KEURINGSVERSLAG VAN ELEKTRISCHE INSTALLATIES OP LAAGSPANNING EN OP ZEER LAGE SPANNING (BOEK 1 – KB 03/10/2024) – ALGEMENE DIRECTIE ENERGIE - HUISHOUDELIJKE INSTALLATIE

Basis van het onderzoek: Controlebezoek van een oude huishoudelijke elektrische installatie van een wooneenheid bij verkoop volgens boek 1: Deel 8 hoofdst. 8.4. afd. 8.4.2

Ref:	Dossiernr: KEA2601565	Aanvrager: Vastgoed Dejonghe
Datum: 01/04/2026	Verslagnr: KV24719-JDG	Inspecteur: Jan De Geyter
Installatie	Eigenaar en/of beheerder	Verantwoordelijke werken
Huishoudelijke installatie Schraaienstraat 38 9810 Eke		Onbekend

1. Schema volgens nota 70 van FOD economie (2 pagina's)

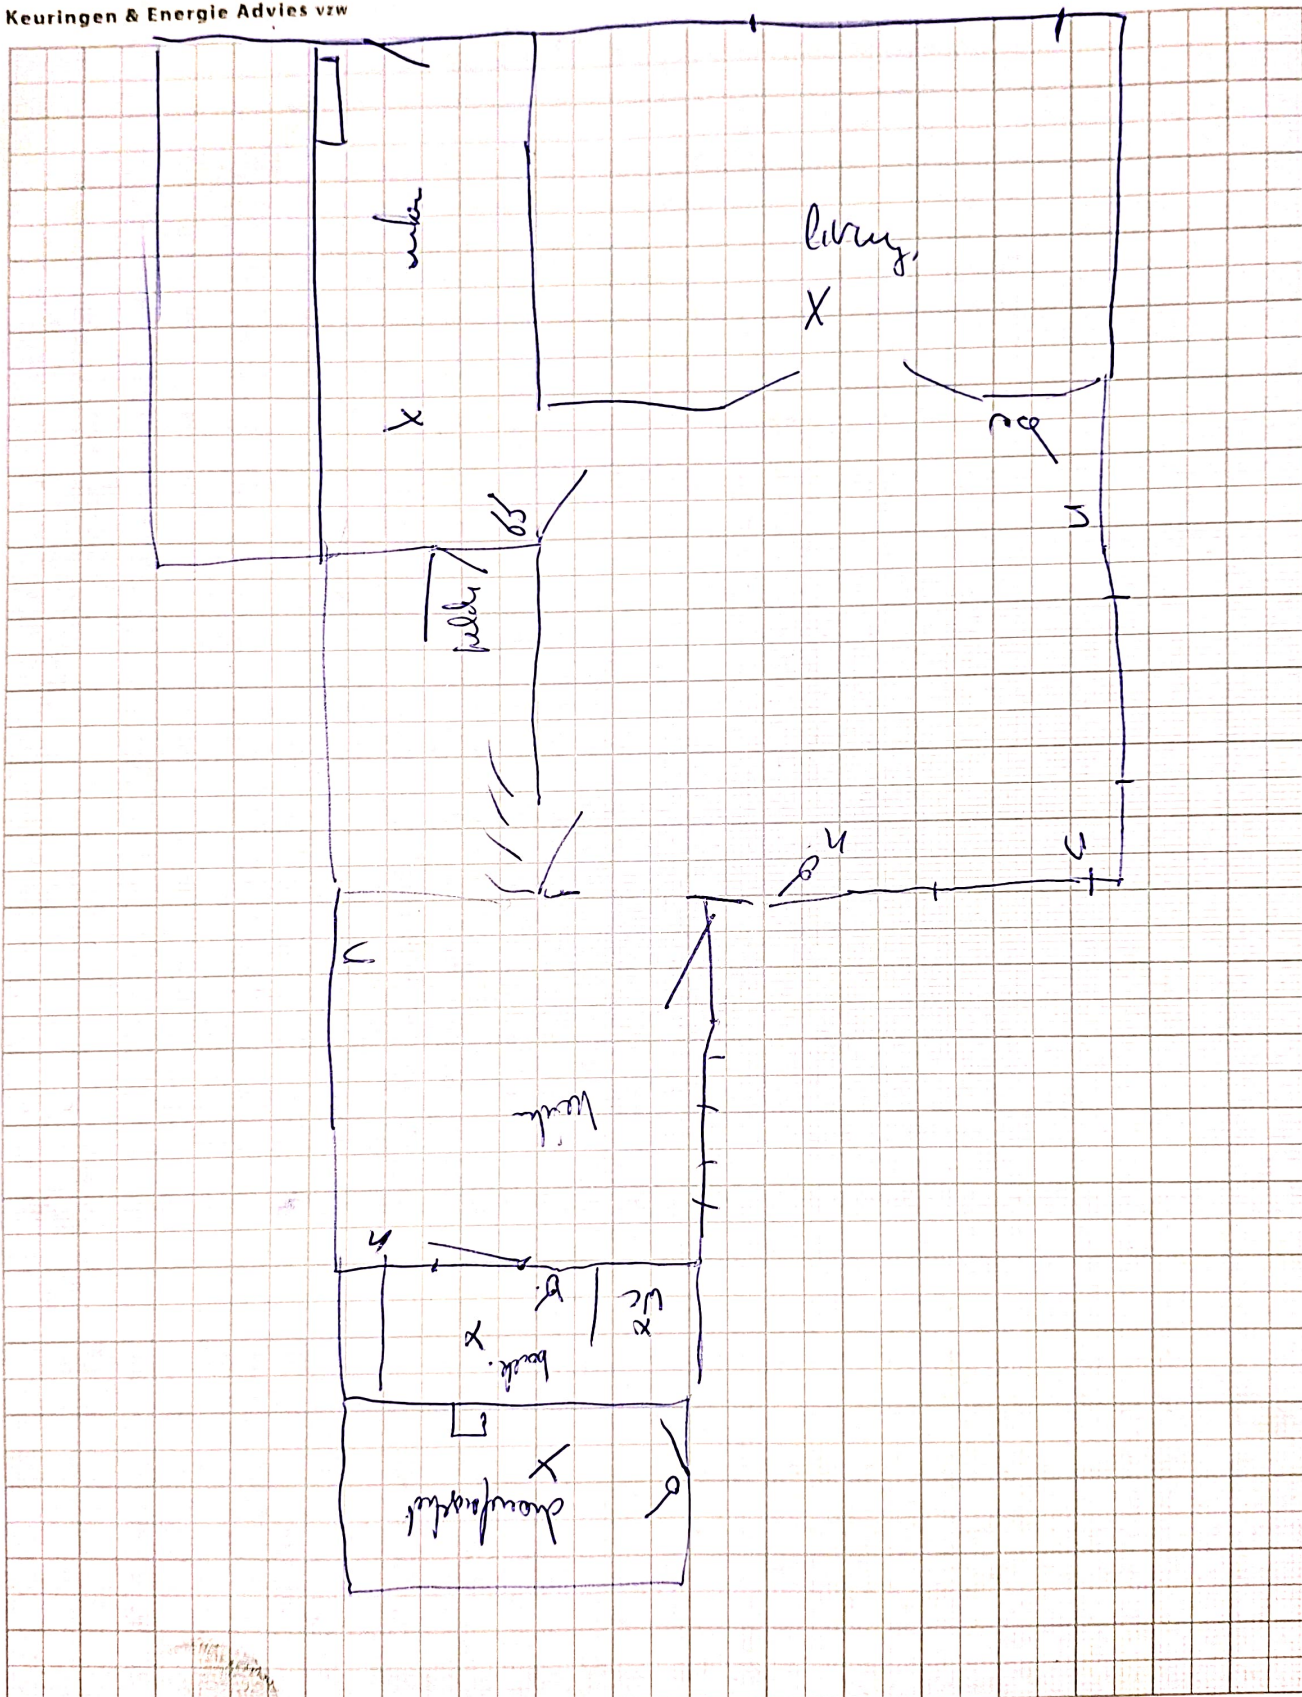
- A006 : stopcontacten zonder kinderbeveiliging zijn verboden
- H014 : oa. aan bord teller
- Schema's volgens nota 70 FOD Economie
- Controle enkel uitgevoerd op de zichtbaar en bereikbare delen.
- De klant/vertegenwoordiger verklaart dat de installatie na keuring opnieuw functioneel is.
